## 大間原子力発電所

敷地ごとに震源を特定して策定する地震動のうち内陸地殻内地震について

(コメント回答 その3)

(F-14 断層, 及び奥尻3連動による地震の地震動評価)

奥尻3連動による地震を検討用地震として選定したプロセス

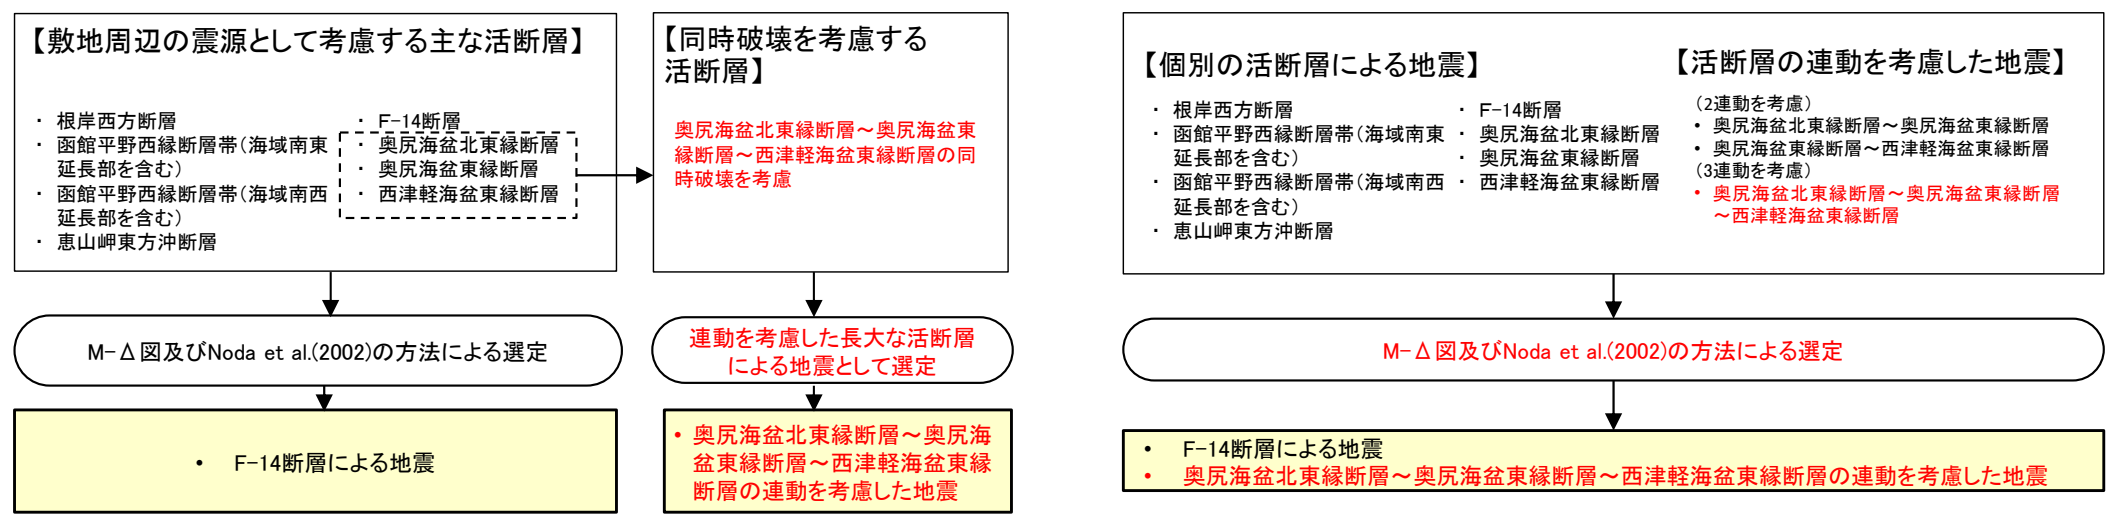
【奥尻3連動による地震を検討用地震として選定したプロセスについて】 コメントNo.S4-27

- ・ 個別の活断層による地震と活断層の連動を考慮した地震を選定対象とし, 「地震規模及び震央距離と震度の関係(M-Δ図)による敷地の震度」及び「Noda et al.(2002)の方法」を踏まえ, 検討用地震を選定するプロセスとする。
  - M-Δ図による敷地の震度の推定によれば, 「奥尻3連動による地震」が, 震度VI程度であり, 敷地に及ぼす影響が大きい。
  - Noda et al.(2002)の方法によれば, 長周期域において「奥尻3連動による地震」の敷地に及ぼす影響が大きい。
- ・ 以上から, 奥尻3連動による地震を検討用地震として選定する。

#### Noda et al.(2002)のデータ範囲とF-14断層による地震の関係

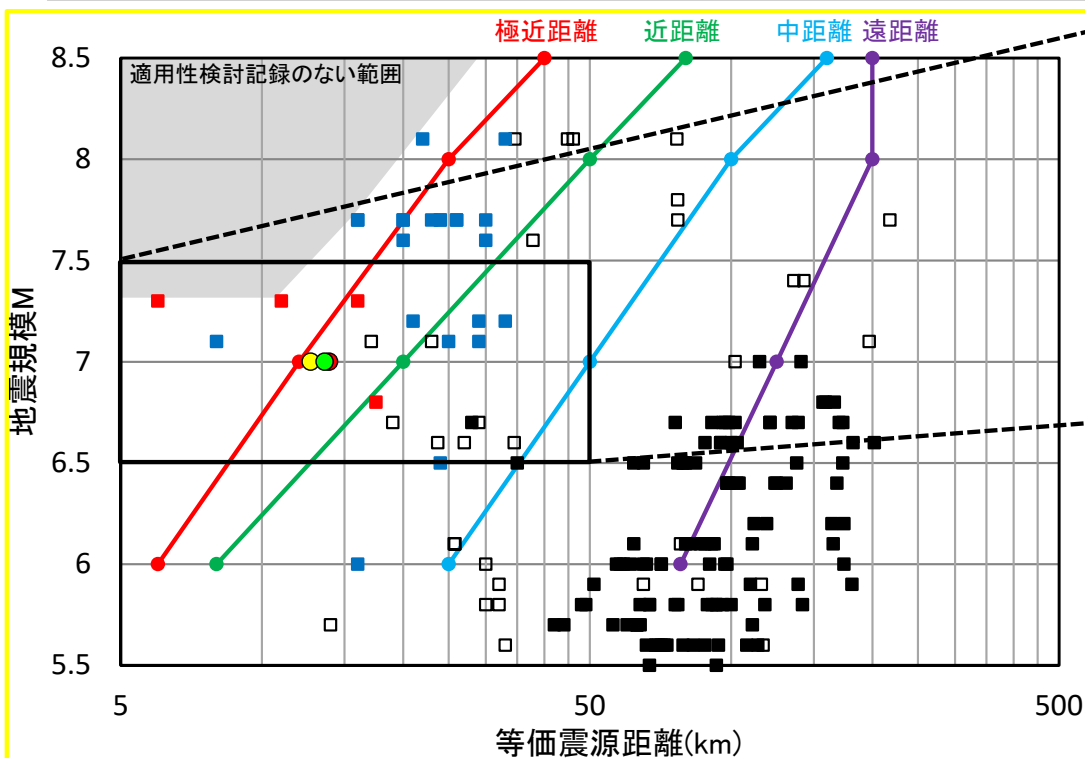
コメントNo.S4-24

## 応答スペクトルに基づく地震動評価結果

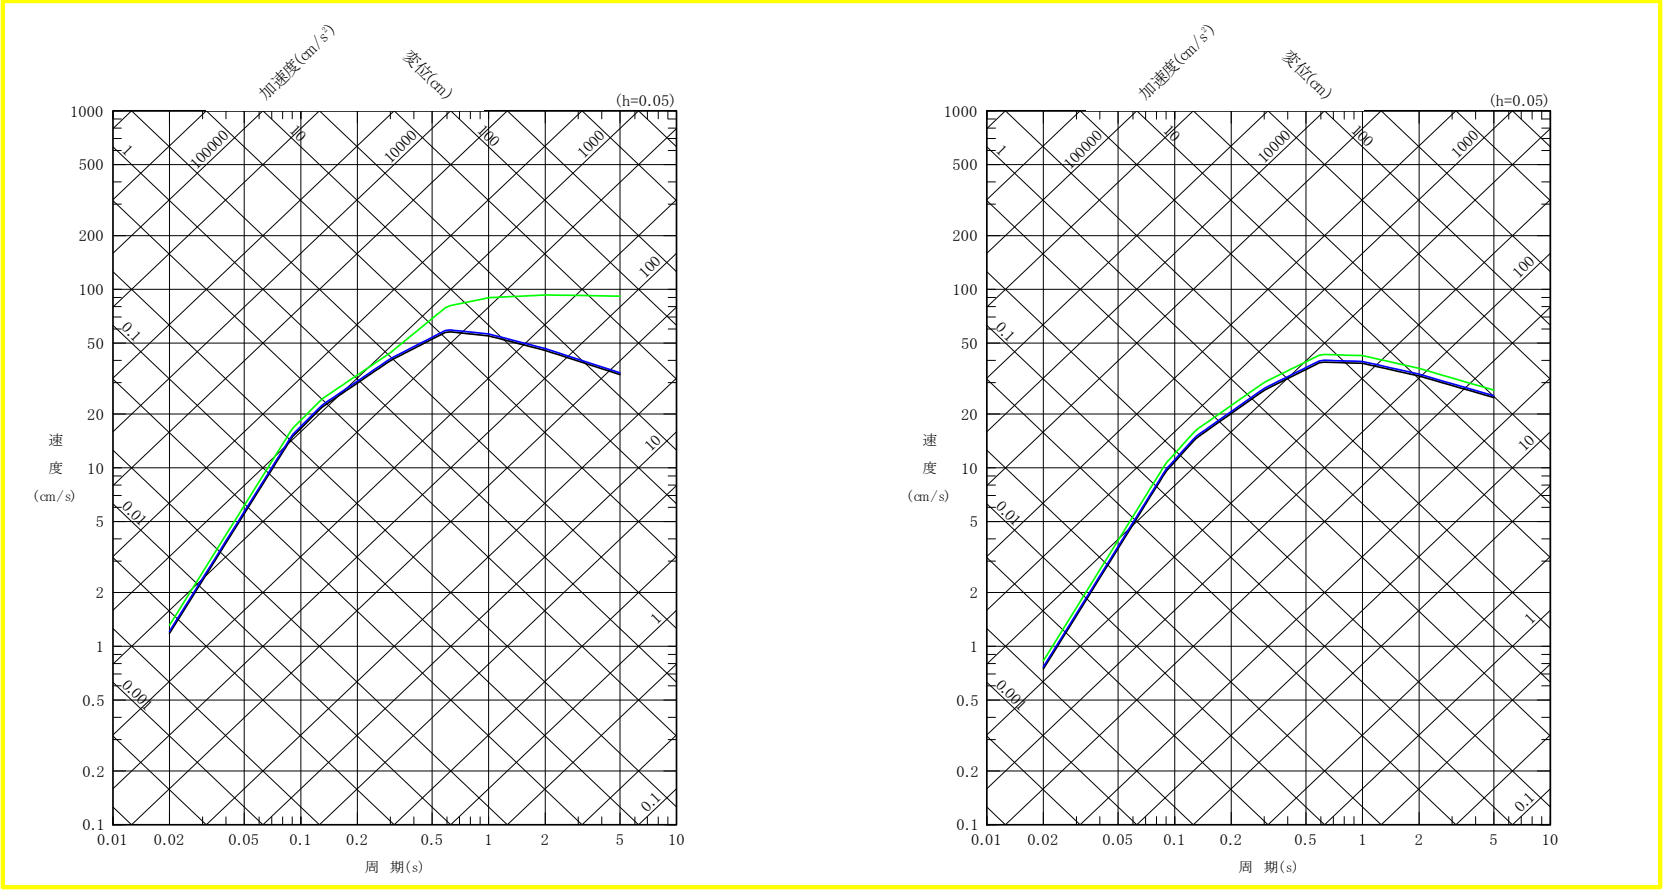
コメントNo.S4-24

- 応答スペクトルに基づく地震動評価結果を示す。
- 応答スペクトルに基づく地震動評価手法として、Noda et al.(2002)による方法(内陸補正なし)を用いた。
- 断層傾斜角の不確かさケースでは、断層面が敷地に近づき、敷地がNFRD効果の卓越範囲内に含まれることから、NFRD効果を考慮する。

### ②基本ケースの震源モデルの考え方(8/13):破壊開始点の設定(1/6)

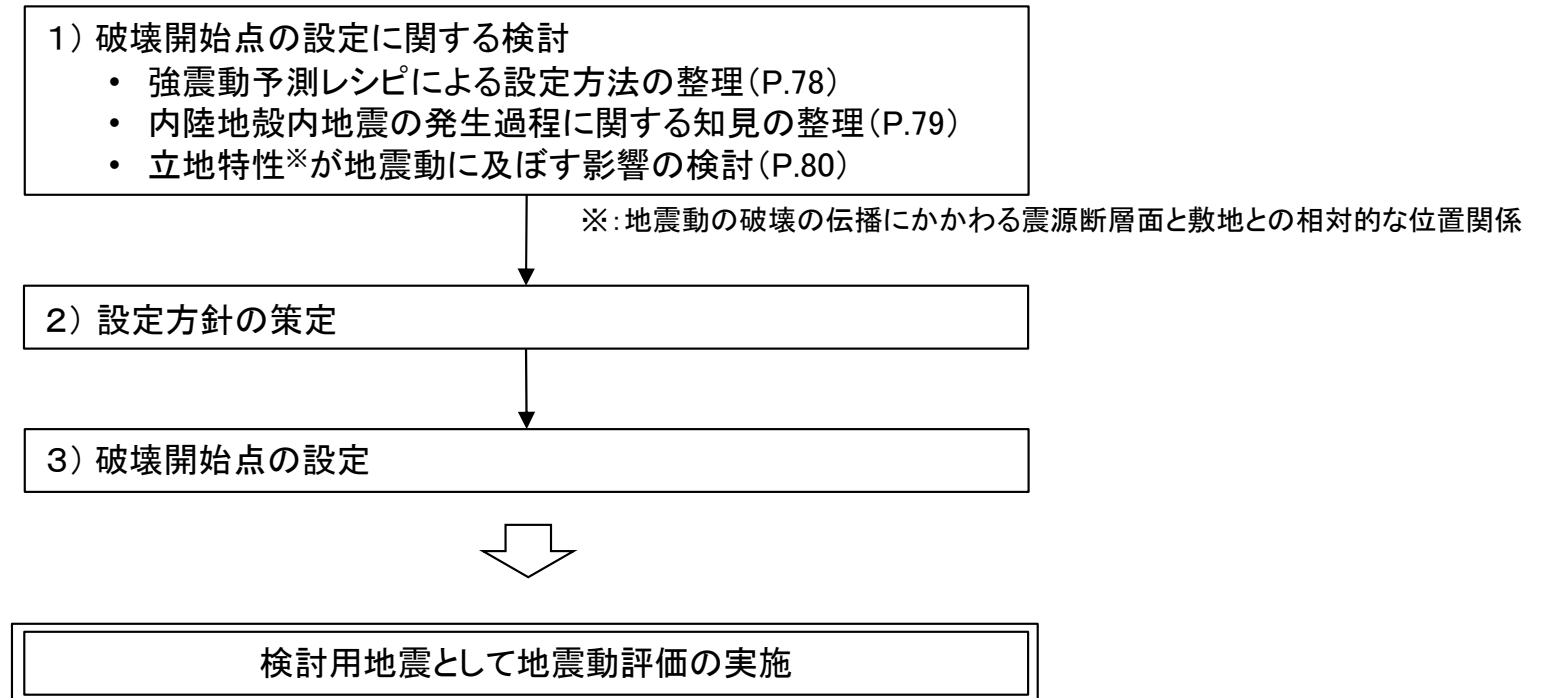
コメントNo.S4-28

## ②基本ケースの震源モデルの考え方(13/13):破壊開始点の設定(6/6)

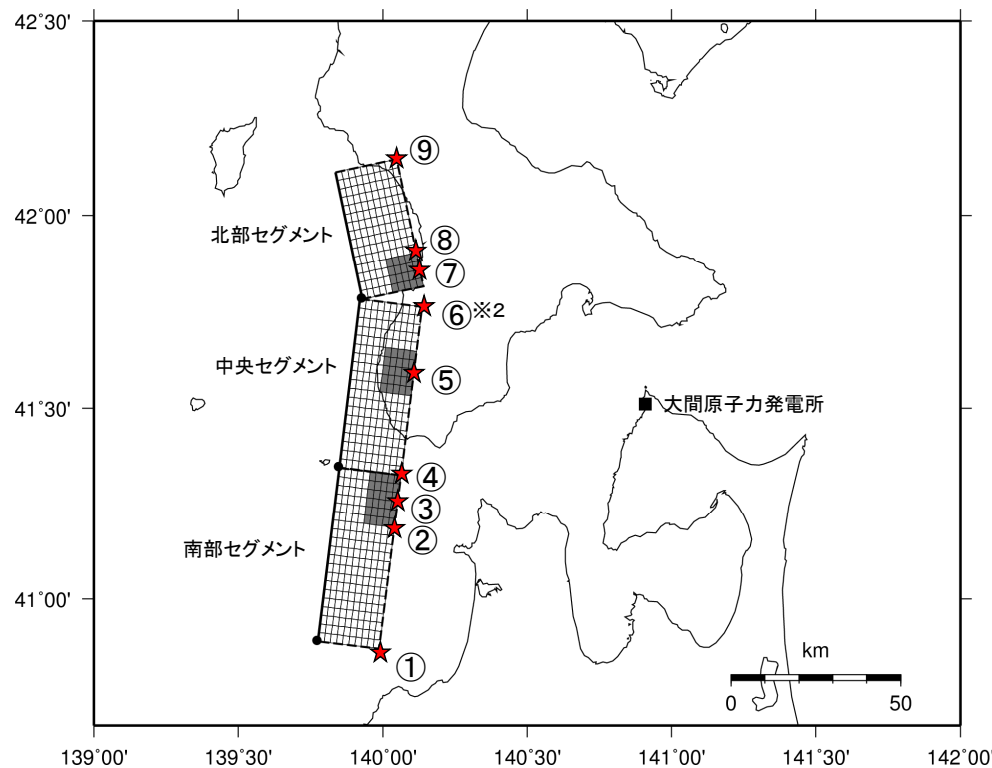
コメントNo.S4-28
